**AVIS RELATIF À LA PROTECTION
CONTRE LES EVENTUELS EFFETS NOCIFS ET NUISANCES
PROVOQUÉS PAR LES RAYONNEMENTS NON IONISANTS
GÉNÉRÉS PAR DES ANTENNES ÉMETTRICES STATIONNAIRES**

Commune : BEAUMONT - Exploitant : PROXIMUS

Référence exploitant : 71BAR_02

Rapport n° 3527 / 2025

Figure 1 : Vue en plan des lieux de séjour et des points de contrôle

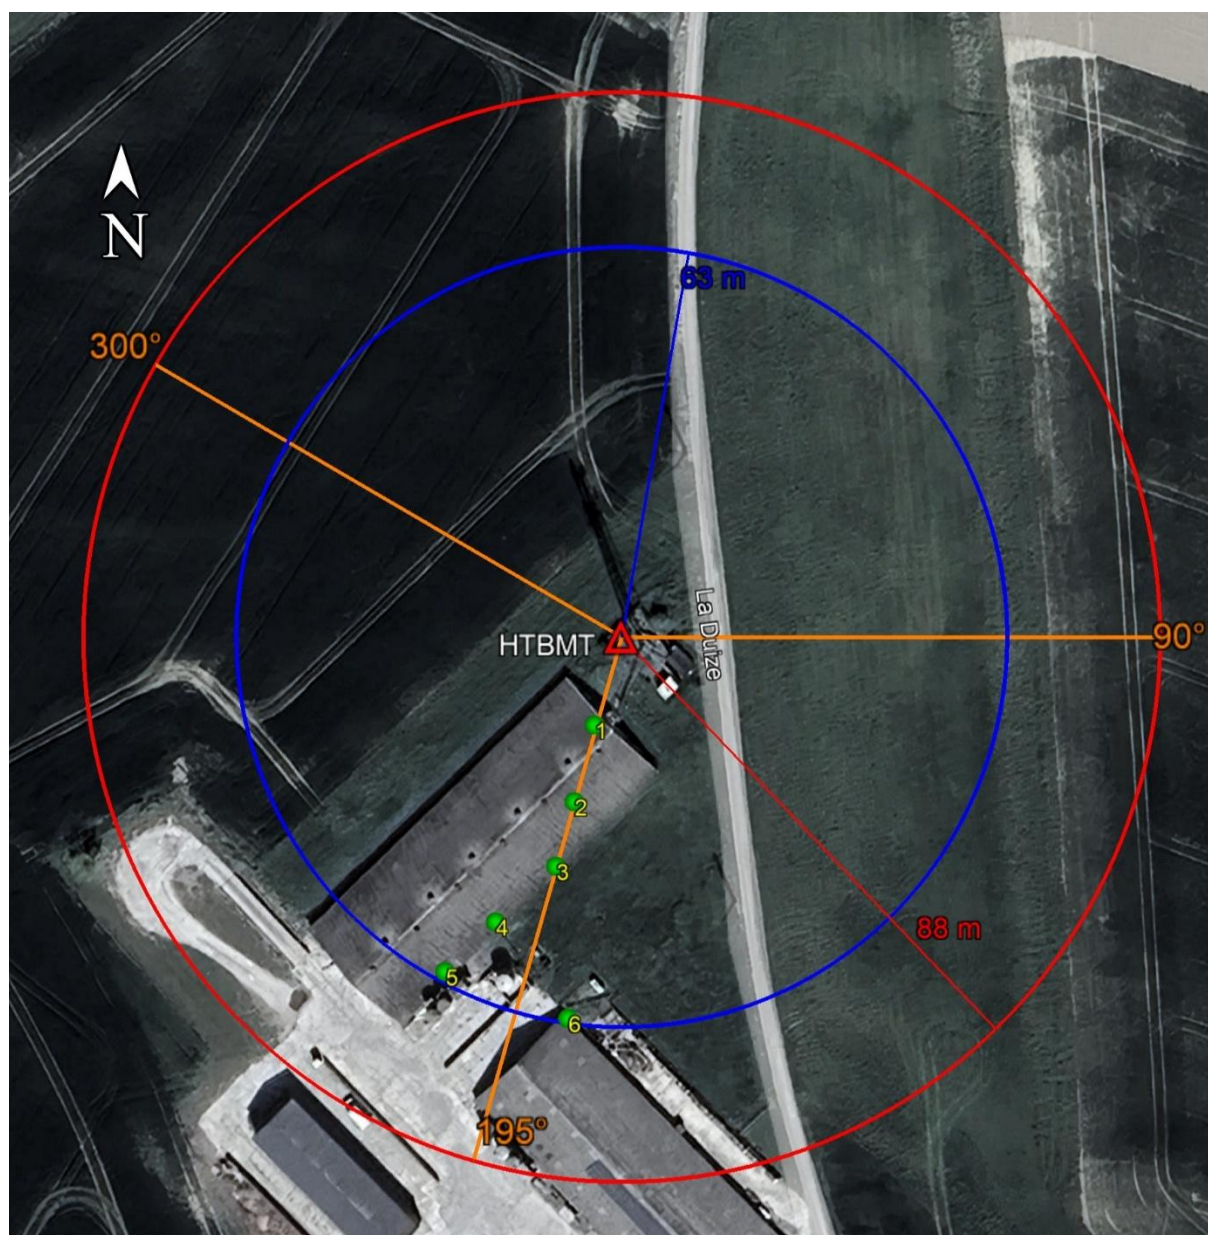
- le numéro du point de contrôle repris sur un des plans de la figure 1;
- le numéro du LS dans lequel se trouve le point de contrôle de la 1^{ère} colonne ;
- l'atténuation d'obstacle prise en compte pour le calcul de l'indice d'exposition dans le LS ;
- le résultat du calcul de l'indice d'exposition.

N° point de contrôle	LS	Atténuation (dB)	Indice d'exposition relatif à la limite par installation IE_i
4	LS1	3,0	0,022
6	LS6	3,0	0,020
3	LS1	3,0	0,020
2	LS1	3,0	0,019
5	LS1	3,0	0,019
1	LS1	3,0	0,008

En ce qui concerne les antennes de l'installation mentionnées dans le tableau 1, la distance maximale à laquelle la limite pourrait être atteinte, à l'extérieur, est égale à 87,4 m. S'il n'y a pas de LS à une distance inférieure, les antennes respectent forcément la limite d'immission.

Dans le cas des LS situés à l'intérieur des bâtiments, une atténuation d'obstacle est prise en compte et il en résulte que la distance maximale à laquelle la limite pourrait être atteinte se réduit à 62,4 m.

Figure 2 : Vue en plan des installations d'antennes dans un rayon de 300 mètres autour de l'installation faisant l'objet de la demande d'avis

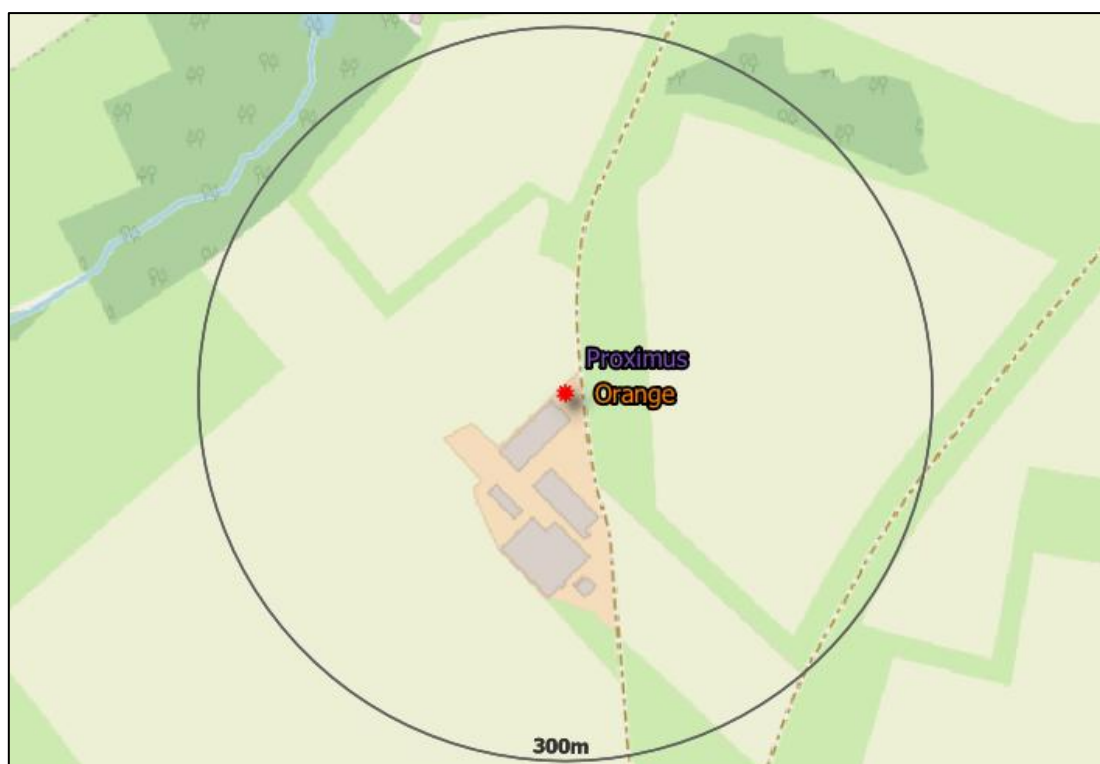
Le plan en projection verticale de la figure 2 indique la localisation des installations d'antennes émettrices stationnaires visées par le décret et situées dans un rayon de 300 mètres autour de l'installation référencée dans le paragraphe 2 et localisée au centre du cercle. Les données de localisation de ces antennes et les avis correspondant sont accessibles via le cadastre en ligne des antennes émettrices stationnaires⁸. Les installations prises en compte dans l'évaluation du respect de la limite cumulative sont les installations d'antennes émettrices déclarées en service par l'exploitant à la date du présent avis, à l'exception de l'installation référencée dans le paragraphe 2 et éventuellement d'autres installations ayant fait l'objet d'une demande d'avis à la même date et qui sont situées à l'intérieur de la zone de 300 mètres de rayon.

Compte tenu des considérations ci-dessus, il apparaît que l'intensité du rayonnement électromagnétique généré, dans les lieux de séjour situés dans un rayon de 300 mètres autour de l'installation référencée dans le paragraphe 2, par l'ensemble des antennes émettrices stationnaires de l'ensemble des exploitants du même site d'antennes émettrices stationnaires respecte la limite fixée à l'article 4, § 2 du décret.
